リコール届出一覧表

リコール届出日:令和 06 年 07 月 02 日

リコール届出番号	外-3796	リコール開始日	令和 06 年 07 月 02 日
届出者の氏名又は名称	Stellantis ジャパン株式会社 代表取締役社長 打越 晋	製作国 : フランス共和国 製作者名 : Automobiles PEUGEOT 問い合わせ先 : 専用フリーダイヤル : TEL:0120-840-240 製作者名 : Automobiles CITROEN 問い合わせ先 : 専用フリーダイヤル : TEL:0120-55-4106 製作者名 : DS Automobiles 問い合わせ先 : 専用フリーダイヤル : TEL:0120-92-6813 ホームページ : https://www.stellantis.jp	
不具合の部位(部品名)	車内情報システム(制御モジュール)		
基準不適合状態にあると認める構造、装置又は性能の状況及びその原因	車内情報システム(ナビゲーション、オーディオ等の統合システム)において、制御プログラムが不適切なため、ナビゲーションディスプレイとメータークラスターが消灯し、速度の確認が出来なくなるおそれがある。		
改善措置の内容	全車両、車内情報システムの制御プログラムを対策仕様に更新する。なお、改善のためのプログラムの書き換えは、対象車両へ遠隔配信にて配信し、使用者自身でインストールしてもらう。		
不具合件数	0 件	事故の有無	なし
発見の動機	本国からの情報による。		
自動車使用者及び自動車特定整備事業者に周知させるための措置	<ul style="list-style-type: none"> ・使用者:ダイレクト メール等で通知する。 ・自動車特定整備事業者:日整連発行の機関誌に掲載する。 ・弊社ホームページに掲載する。

改善箇所説明図

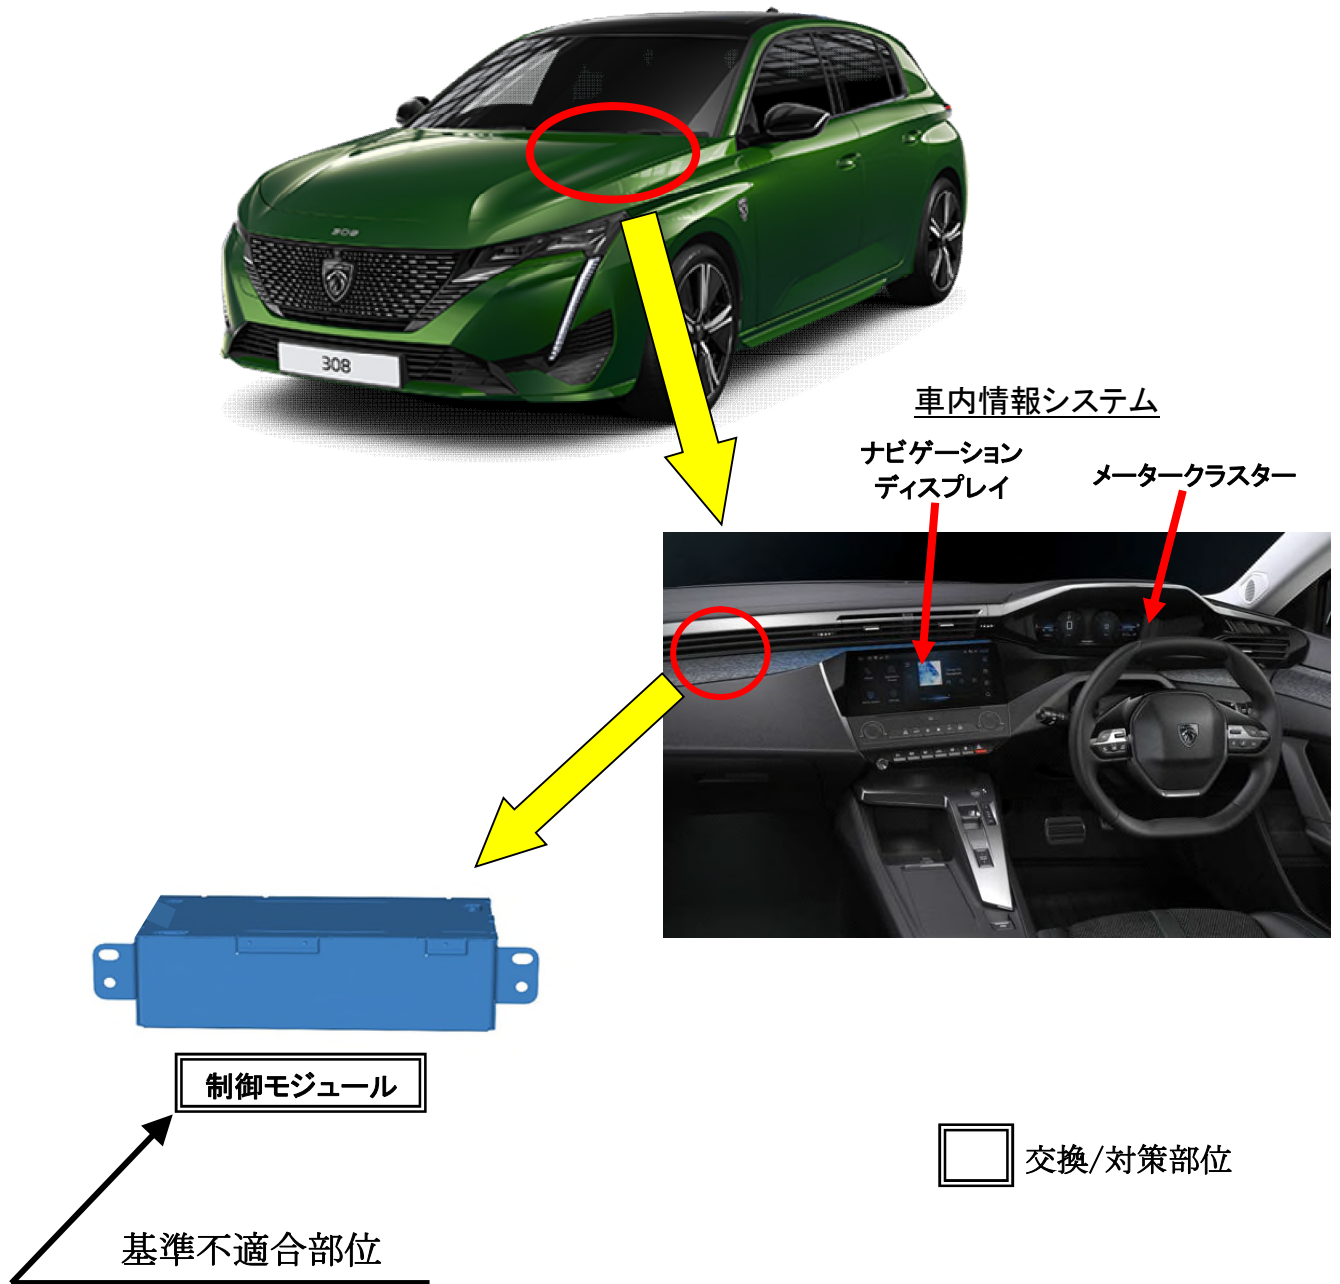
〔 車内情報システム(ナビゲーション、オーディオ等の統合システム)において、制御プログラムが不適切なため、ナビゲーションディスプレイとメータークラスターが消灯し、速度の確認が出来なくなるおそれがある。 〕

全車両、車内情報システムの制御プログラムを対策仕様に更新する。なお、改善のためのプログラムの書き換えは、対象車両へ遠隔配信にて配信し、使用者自身でインストールしてもらう。

識別 : 作業完了車は、液晶モニターの設定画面で表示させることが出来るシステムバージョンが、NHJ.1.20.93.xx 以上であることにより識別する。
